TERMOLI SUSTAINABLE EXPANSION PROJECT

***Risposta alla richiesta di integrazioni
tecniche di merito ARPA Molise***

Progetto n. 26ESI052
Revisione: 01
Data: Agosto 2026
Nome File: 26ESI052-Integrazioni PAUR
Momentive_rev01.docx

Figura 1 - Stralcio della carta di pericolosità idraulica

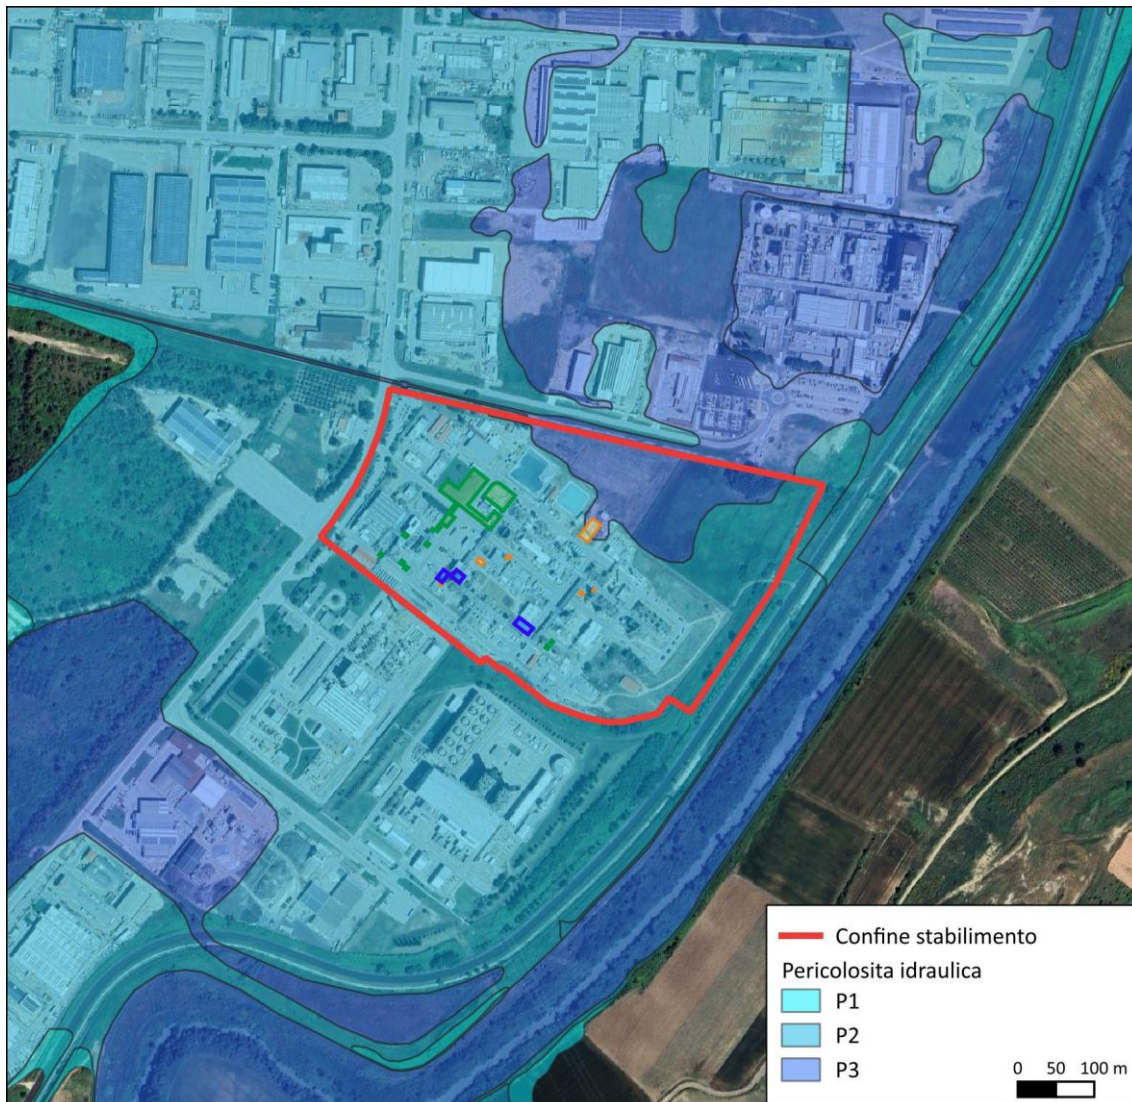
Per quanto concerne la vulnerabilità del sito rispetto a fenomeni di esondazione il proponente afferma che "Sulla base delle indicazioni fornite dall'Autorità di Bacino l'area in esame, classificata a pericolosità idraulica moderata PI2 in quanto inondabile con tempi di ritorno compresi tra 30 e 200 anni. In merito a tale vincolo, è stata effettuata una verifica della compatibilità idraulica del progetto con quanto previsto nel Piano PAI rischio idraulico". A tal proposito si segnala che dalla sovrapposizione del layout di progetto con gli areali a pericolosità idraulica perimetrati dall'Autorità di bacino distrettuale dell'Appennino meridionale, risulta che parte del termossidatore insiste anche su areali ad elevata pericolosità idraulica (PI3), ossia su aree inondabili per tempo di ritorno minore o uguale a 30 anni. Ciò posto, ai fini di una compiuta valutazione degli impatti e delle relative misure di mitigazione, si segnala la necessità che il Proponente fornisca un quadro aggiornato dello scenario di base per la tematica in oggetto.

In riferimento a quanto sopra osservato, si precisa che l'area interessata dal progetto ricade prevalentemente in aree a pericolosità idraulica moderata **PI2** e, limitatamente ad una porzione dell'intervento relativa all'installazione del nuovo termossidatore, anche in aree a pericolosità idraulica elevata **PI3**, così come riportato al paragrafo 2.2.2 del SIA in cui si evidenziava che:

"L'area interessata dal progetto in esame risulta perlopiù compresa nella perimetrazione delle aree a pericolosità idraulica PI2 (moderata) ed in minima parte nelle aree a pericolosità idraulica PI3 (alta)."

Pertanto, l'inquadramento in materia di pericolosità idraulica riportato nel SIA risulta già allineato con la richiesta formulata. A seguire un estratto della figura 2 del SIA presentato.
